CLARIFICAREA NR. 1 la DOCUMENTATIA DE ATRIBUIRE pentru contractul
„Proiectare si Executie Autostrada de Centura Bucuresti km 0+000-km 100+900, Sector Centura Nord km 0+000-km 52+770, Lot 1: km 2+500-km 20+000"

COD UNIC DE IDENTIFICARE CONTRACT: 16054368/2019/2252S10

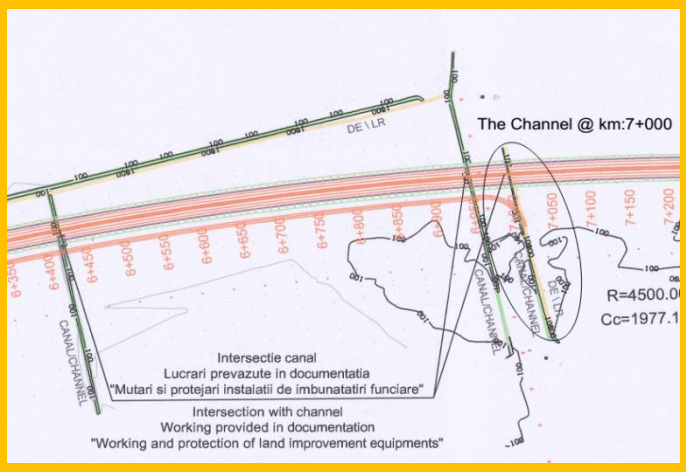
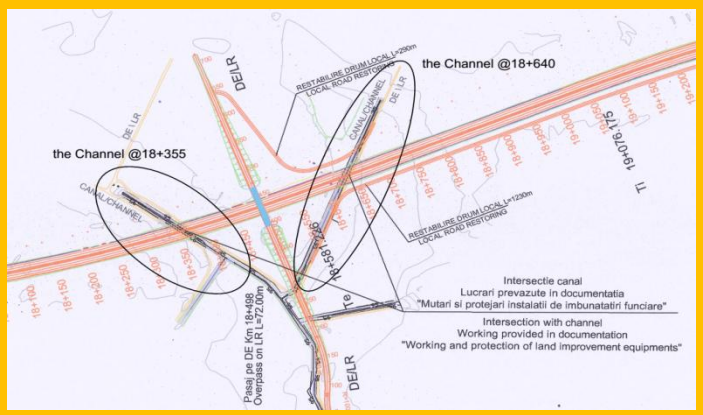
Intrebare 167	Raul Colentina subtraverseaza podul proiectact la km 10+800. Albia minora a raului in aceasta sectiune este curbata si intretaie podul in 2 puncte (a se vede planul de suprapus de mai jos). In Cerintele Beneficiarului nu au fost propuse tipul de lucrari hidrotehnice adoptate in aceasta situatie. Va rugam sa clarificati acest aspect tinand cont de siguranta constructiei podului. 
Raspuns 167	Autoritatea Contractanta a pus la dispozitia ofertantilor toate datele si documentele pe care le detine. Antreprenorul, in cadrul Proiectului Tehnic de Executie, va studia necesitatea adaptarii la situatia existenta in teren. Operatorii economici isi vor cuantifica in propunerile financiare toate cheltuielile necesare in vederea indeplinirii Contractului. Având în vedere faptul că este vorba despre un contract de Proiectare și Execuție Lucrări, ofertantul este liber să-și stabilească propria strategie de proiectare și, ulterior, de execuție, cu conditia respectarii in integralitate a Cerintelor Beneficiarului, in special a Caracteristicilor imperative. De asemenea, trebuie avute în vedere cerințele actuale de Mediu și Gospodărire a Apelor conform cărora lucrările de regularizare ale cursurilor de apă sunt
